東海第二発電所 審査資料	
資料番号	TKK 審-22 改0
提出年月日	平成30年6月28日

# 東海第二発電所

## 審査会合における指摘事項の回答

### (特別点検:原子炉圧力容器)

図2 模擬試験体

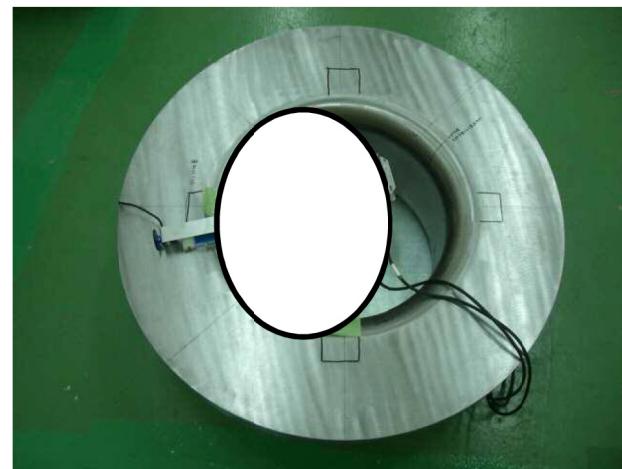
No.	指摘事項	回答
0581-1 <b>特別点検</b> (平成30年6月5日 第581回審査会合)	給水ノズルの渦電流探傷試験について、事前の適用試験に用いた模擬試験体と給水ノズルの透磁率のばらつきによる影響について説明すること。	平成30年●月●日 P2 ~ P7

- 事前の適用試験において用いた磁性体の模擬試験体(SA-508 CL.2)と透磁率が大きく異なる非磁性体(SUS316)について磁気ノイズを比較した結果、その差は僅かであった。
- 模擬試験体は、給水ノズルと同材質であることから、両者の間で上述した磁性体と非磁性体以上の透磁率のばらつきがあるとは考え難い。
- 実機探傷において発生した磁気ノイズは、模擬試験体と同程度であることを確認した。

以上より、透磁率のばらつきによる磁気ノイズの差は小さく、給水ノズルECTの欠陥検出性に影響を与えることはない。
